Panamá, 27 de julio de 2022
DICOMAR-503-2022

INFORME TÉCNICO DICOMAR N° 067-2022
Estudio de Impacto Ambiental, Categoría III

“REHABILITACIÓN DE LAS CALLES DE ISLA COLÓN Y CONSTRUCCIÓN DE LA CIRCUNVALACIÓN COSTERA LA FERIA - BOCA DE DRAGO – PLAYA BLUFF - PLAYA PAUNCH, SISTEMA DE BOMBEO Y REMOZAMIENTO DEL PARQUE SIMÓN BOLÍVAR, PROVINCIA DE BOCAS DEL TORO”

Imagen 3. Se observan los ocho puntos críticos de la vialidad que presentan erosión y se colocará tablaestacado de PVC.

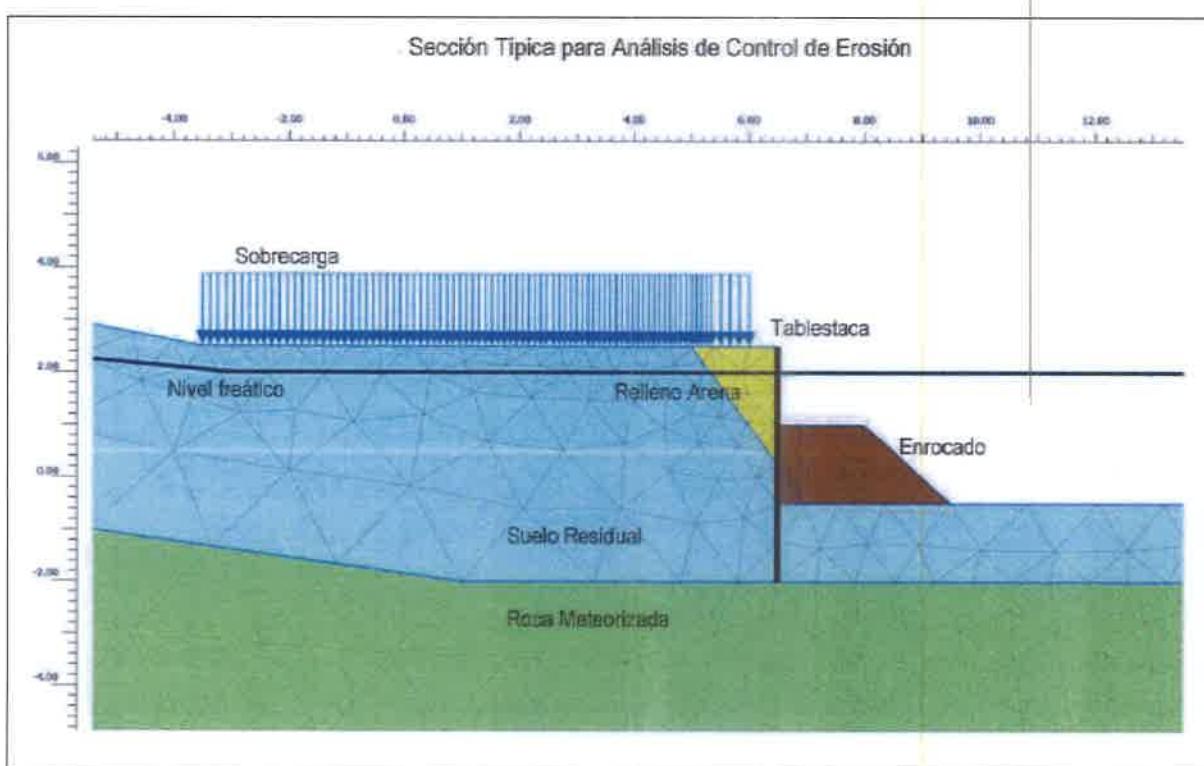
- Indicar si en el cálculo de las secciones de control de erosión por tablaestacado, se tomó en cuenta la información del oleaje que es muy característico en algunas de las zonas en donde se pretende establecer esta medida.

- No se debe interrumpir de ninguna manera, el flujo hídrico en las áreas de humedales marinos costeros.
- El tamaño del enrocado, posterior al tablaestacado, debe ir de acuerdo al oleaje, para que no ocurran perdidas de material, como lo ocurrido con los gaviones establecidos anteriormente y su rodadura pudiera afectar a los corales cercanos.
